Augustus 2021

Reactienota Herinrichting Jutfaseweg

2021.06.01.Bijlage
1.Jutfaseweg.Waarc

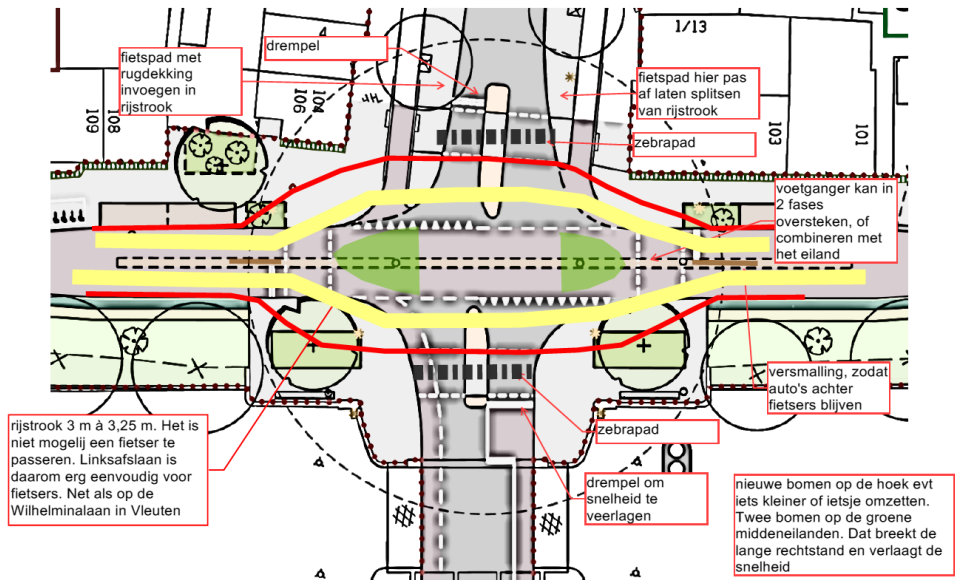
Vanwege de aanpak van de Zuidpoort kan het zijn dat er op de Waalstraat en Diamantweg verkeer “gedoseerd” moet gaan worden om te voorkomen dat deze route te druk wordt. De **doseerlichten** kunnen een stukje voor de kruising worden geplaatst, net als op de ‘t Goylaan. De kruising zelf hoeft niet geregeld te worden.

We hebben suggesties hoe u deze kruising **kunt inrichten zonder verkeerslicht** en mét middeneiland én met twee nieuwe bomen (op de mideneilanden). In deze figuur hebben we onze ideeën geschetst. We lichten onze ideeën graag aan de verkeerstechnisch ontwerpers toe.
